CENTRAL SOLAR
RIO SECO

23,3 MW

ESTUDO DE IMPACTE AMBIENTAL
RESPOSTA AO PEDIDO DE ELEMENTOS ADICIONAIS

Julho 2021

Figura 4. Local de entrada no estaleiro, onde será instalada fossa estanque

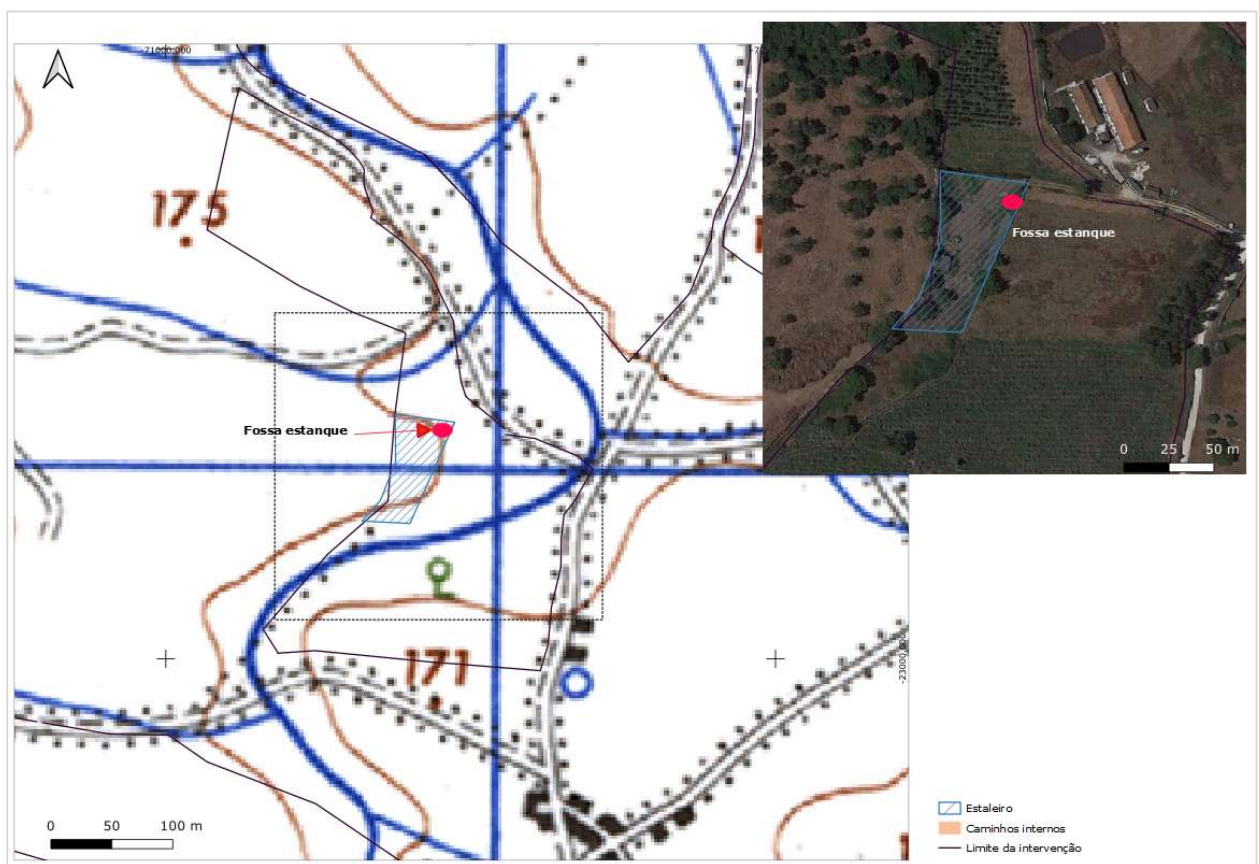
1.11 Indicar a capacidade das fossas estanques referidas na pág. 30 do EIA e assinalar a sua localização sobre extrato da carta militar.

A fossa estanque destina-se a receber as águas residuais geradas no estaleiro (resultantes das instalações sanitárias), prevendo-se a sua localização na entrada do estaleiro, de modo a facilitar o acesso para limpeza da mesma. Dada a reduzida produção prevista de efluentes, prevê-se a instalação de uma fossa com capacidade prevista de 2 a 3 m³. Na frente de obra serão utilizados wc amovíveis com reservatórios para recolha de efluentes com capacidade para cerca de 250 litros.

Figura 6. Atravessamento das linhas

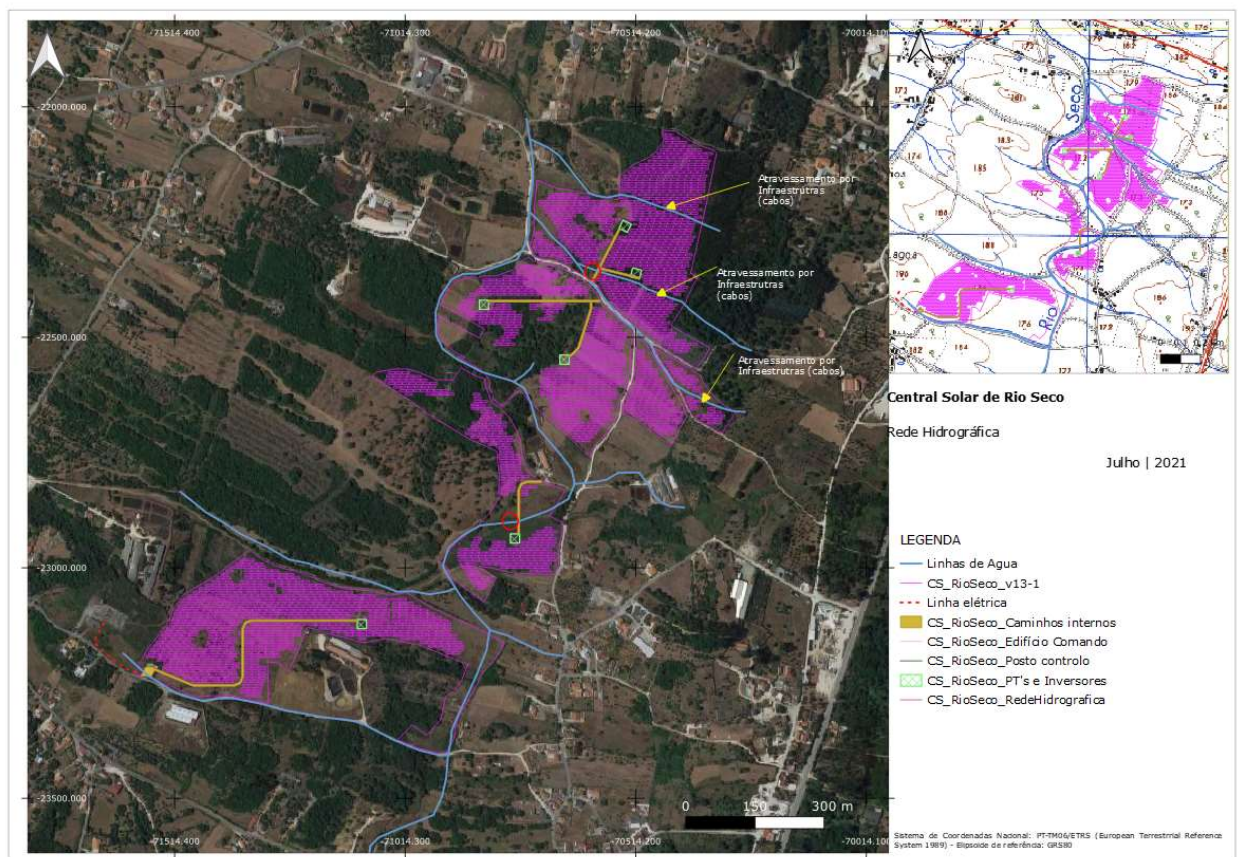
utilizada como caminhos rurais) assim como a sobreposição verificada entre a implantação dos painéis e as linhas de água cartografadas na carta militar, apresentar planta com o traçado da rede hidrográfica presente na área de implantação, com base na carta militar e no levantamento de campo para fundamentar as opções a manter ou não na proposta apresentada. Esta informação deverá, ainda, ser apresentada em formato “shapefile”.

- Dois atravessamentos por acessos internos (identificados na imagem seguinte com um círculo vermelho), um dos casos corresponde ao Rio Seco e o segundo a uma linha de água fluente da margem direita do Rio Seco. Nestes casos, para além dos acessos, ocorrerá também atravessamento de redes de infraestruturas (valas de transporte de redes de cabos elétricos e telecomunicações).
- Três atravessamentos com redes de infraestruturas (valas de transporte de redes de cabos elétricos e telecomunicações), correspondendo a linha de água afluentes da margem direita do Rio Seco, identificadas na imagem seguinte com uma seta amarela.

Figura 8. Poços/furos existentes no local de intervenção, e envolvente

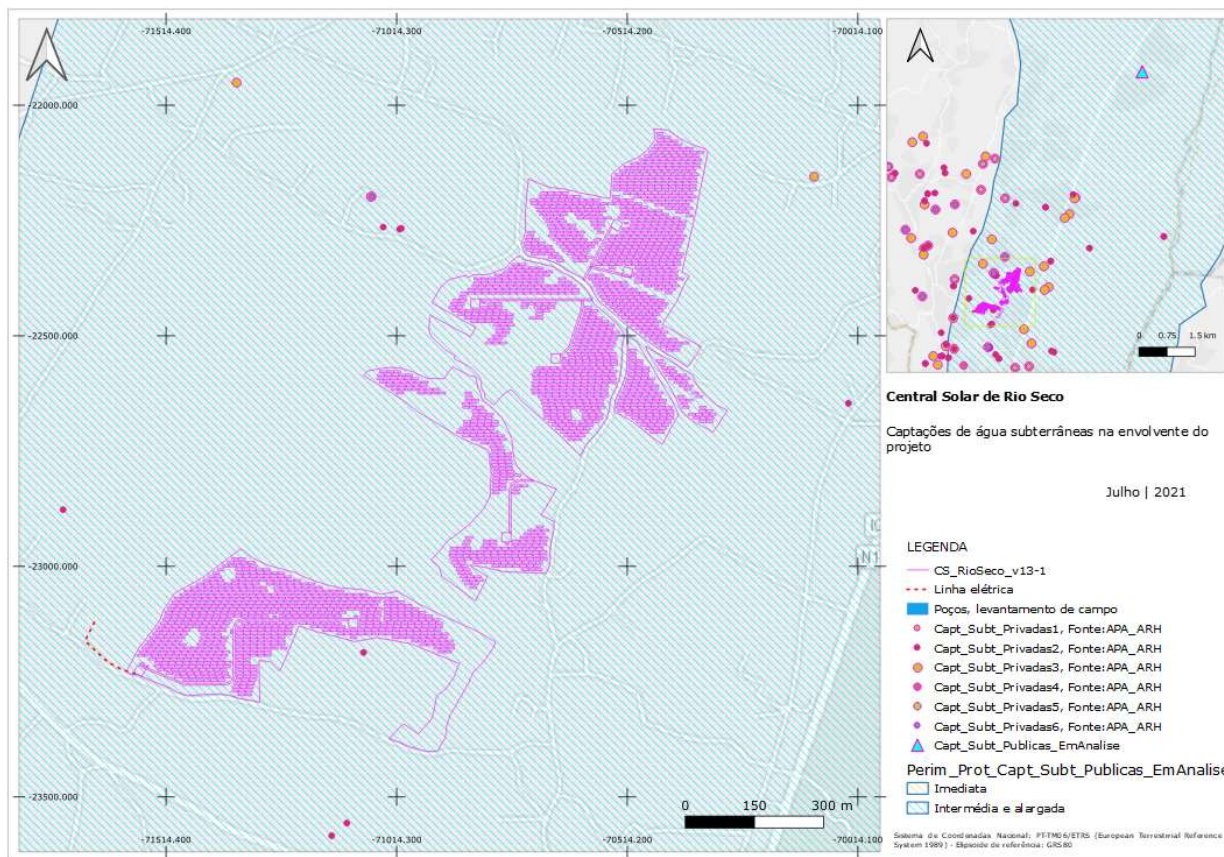
2.3.7 Da consulta realizada à base de dados da ARH Tejo e Oeste, verificou-se que se encontra em análise a delimitação da zona de proteção de captações de água subterrânea para abastecimento público, sendo que a área de implantação do projeto se insere no perímetro de proteção em avaliação. Assim, com base no inventário a solicitar a esta ARH, identificar as captações subterrâneas públicas ou privadas na área do projeto e envolvente próxima (localização, posição dos níveis aquíferos captados e tipo de captação).

No local de instalação do projeto, e envolvente, existem várias explorações particulares de águas subterrâneas (poços ou furos), sendo utilizados para fins agrícolas, domésticos e industriais. Na figura seguinte (e na **Erro! A origem da referência não foi encontrada.**, no anexo 3) apresenta-se a localização dos poços/furos identificados no local de intervenção e envolvente, incluindo a informação fornecida pela APA-ARH (captações de água subterrânea privadas licenciadas e captações de água subterrânea para abastecimento público em análise), bem como as explorações identificadas nos trabalhos de campo. Acresce que o local de instalação do projeto se sobrepõe ao perímetro de proteção associados a captações de água subterrânea em análise.

Figura 13. Vulnerabilidade dos aquíferos à poluição, carta índice DRASTIC

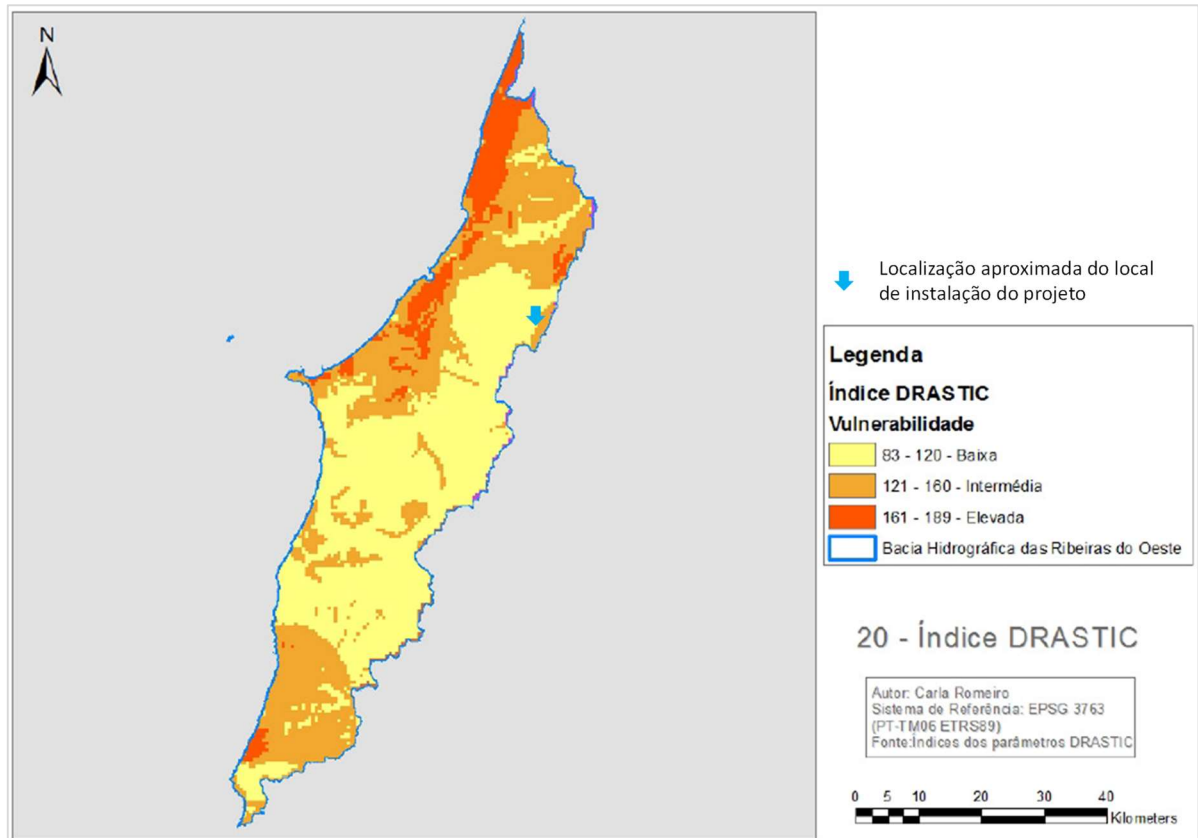
2.3.9 Relativamente aos recursos hídricos subterrâneos, identificar as fontes de poluição, indicar o sentido de escoamento e classificar a vulnerabilidade do aquífero à poluição pelos métodos EPPNA e DRASTIC.

A determinação da vulnerabilidade dos aquíferos à poluição foi efetuada atendendo aos estudos realizados por Romeiro, C (2012)⁴.

Romeiro, 2012, elaborou a carta de vulnerabilidade dos aquíferos das Bacias do Oeste, aplicando vários índices, entre os quais o índice DRASTIC e o índice EPPNA.

Para a elaboração da carta de vulnerabilidade do aquífero pelo método DRASTIC, Romeiro, C. (2012) recorreu a ferramentas SIG e teve em consideração os seguintes parâmetros:

Figura 17. Carta de Declives

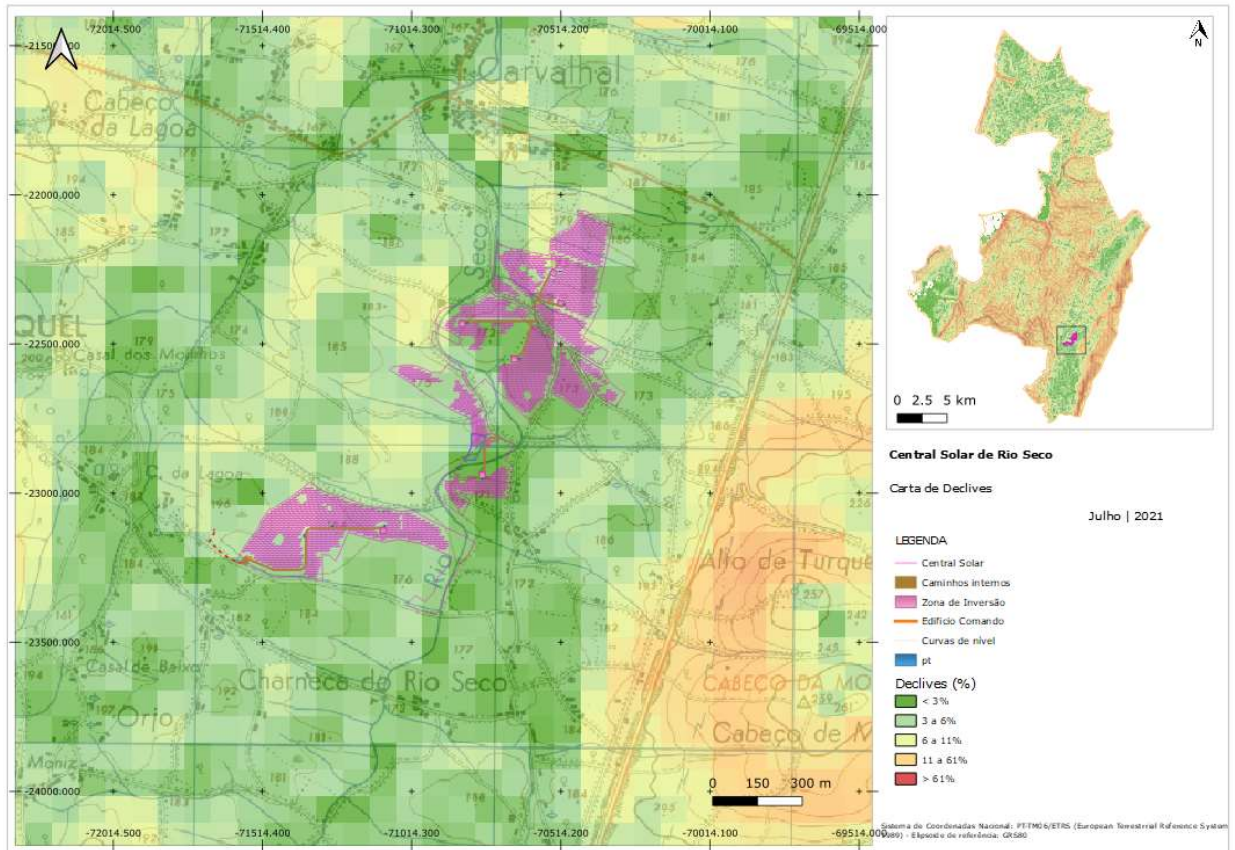
ii. Carta de Declives, em percentagem.

Apresenta-se, de seguida, a carta de declives, efectuada com base na carta militar e na área de estudo, ver carta .º 36 do anexo 3 do relatório do EIA, ed04.

Figura 18. Carta de exposição das vertestes

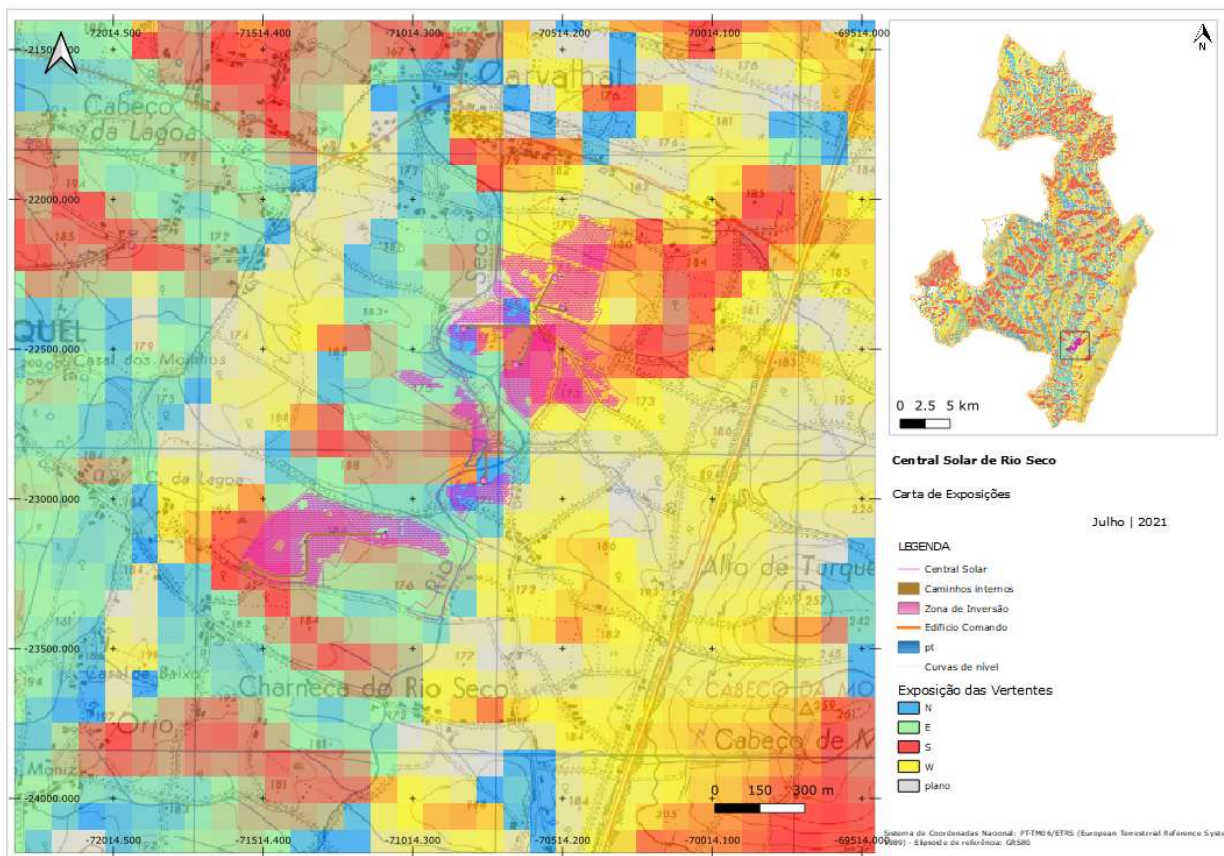
iii. Carta de Exposições.

Apresenta-se, de seguida, a carta de exposições, efectuada com base na carta militar e na área de estudo, ver carta .º 37 do anexo 3 do relatório do EIA, ed04.
